改善箇所説明図②

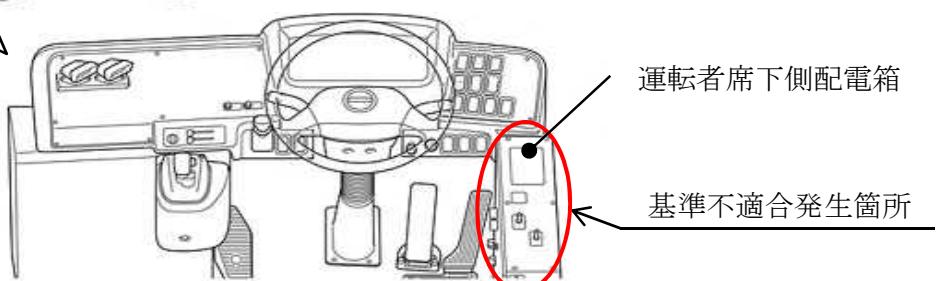
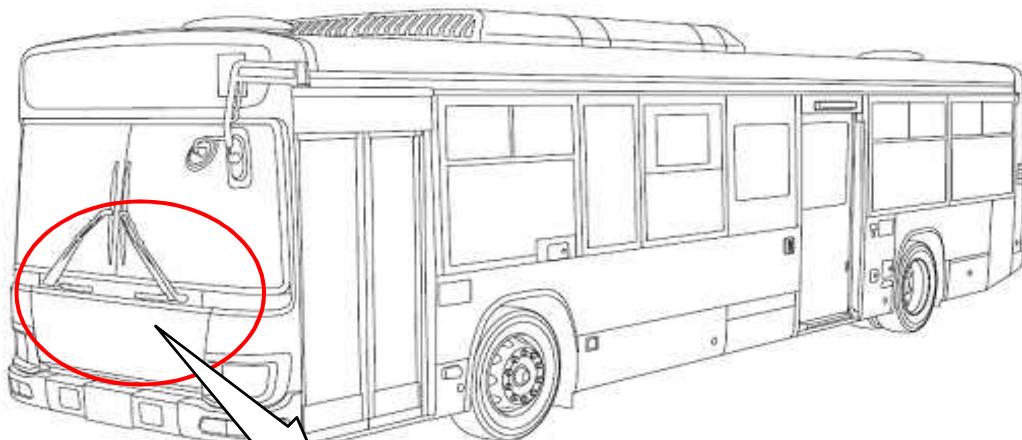
大型・中型路線バスにおいて、運転者席下側配電箱の側面スイッチの取付け位置が不適切なため、側面スイッチの端子及び配線が放送装置操作器と干渉するものがある。そのため、そのまま使用を続けると、配線の被覆が損傷して短絡し、最悪の場合、扉が開閉できなくなるおそれがある。

全車両、以下のいずれかの措置を実施するとともに、当該部の配線を点検し、損傷している場合は補修する。

- (1) 運転者席下側配電箱の側面スイッチ端子を対策品に交換する。
- (2) 放送装置操作器の取付け位置を変更する。
- (3) 配電箱側面スイッチの取付け位置を変更する。
